LAVORI DI MANUTENZIONE DELLA FACCIATA PRINCIPALE E DEL PORTICO DEL TEATRO COMUNALE "G. CURCI"

VARIANTE DI PROGETTO DEGLI INTERVENTI

RIPARAZIONE IMPIANTO ELETTRICO

SCALA 1:100	DATA Novembre 2024	REV.
Dirigente e RUP Ing. Ernesto Bernardini	Progetto arch.	
Elaborato E104/BVE	Arch. Paola F. Masciopinto	
ILLUMINAZIONE PROSPETTO	Arch. Nicola Giacovelli

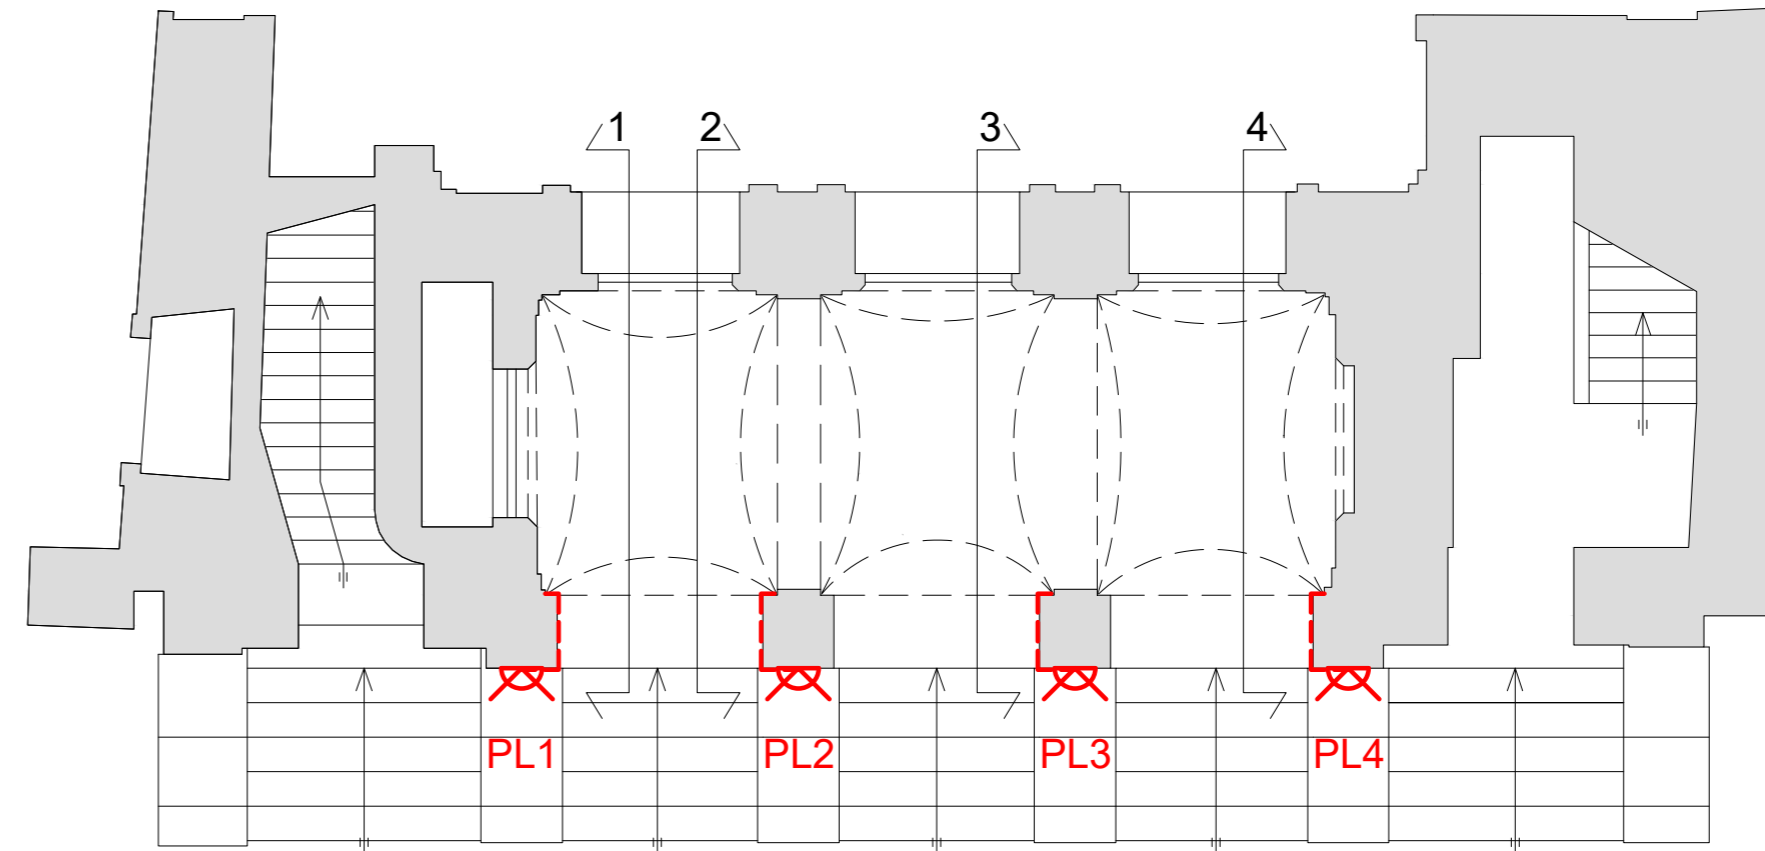
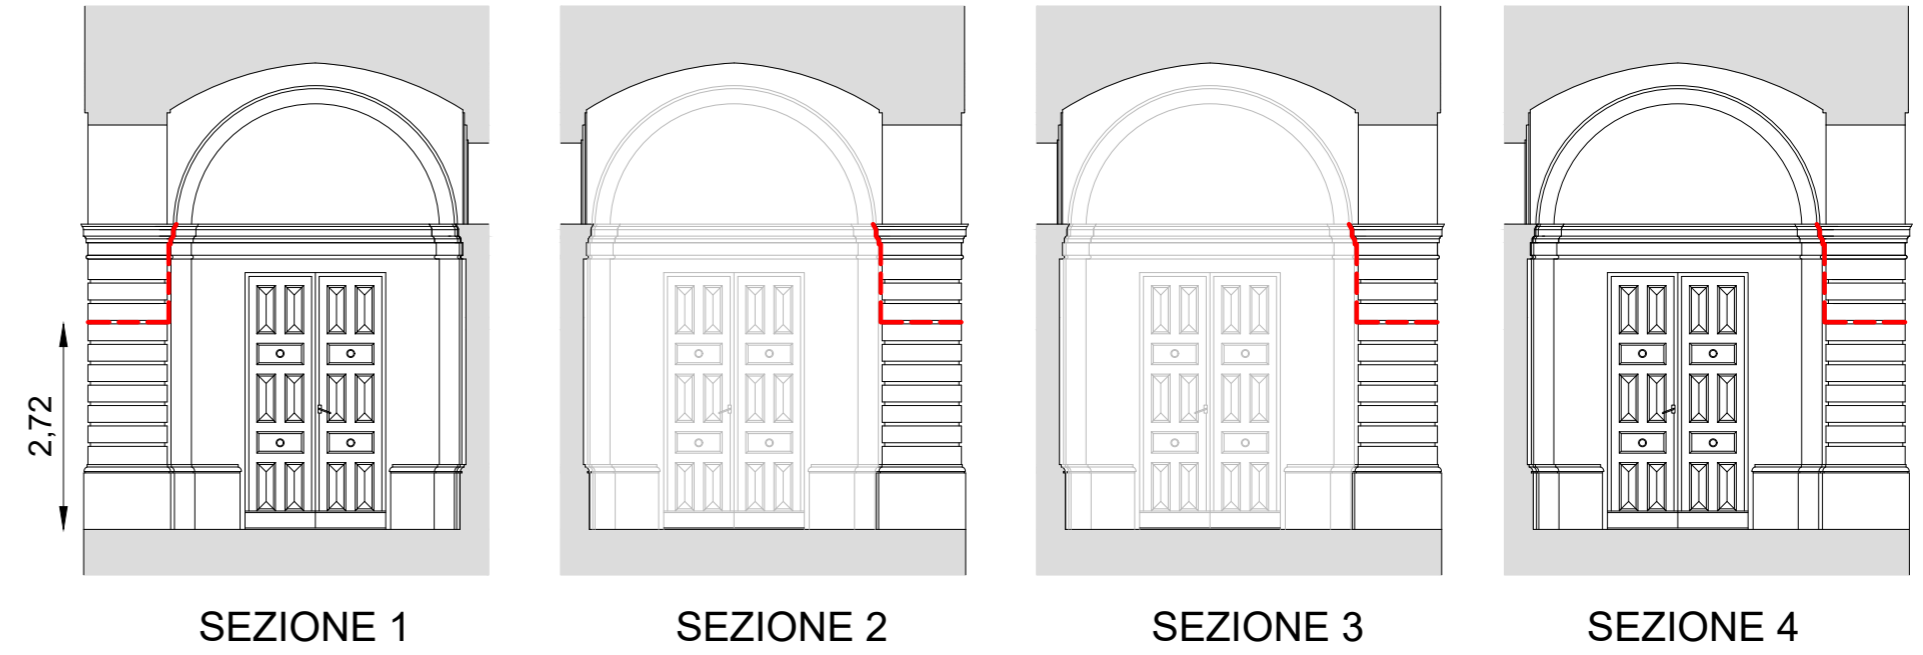
----- Apertura e chiusura tracce per riparazione impianto elettrico
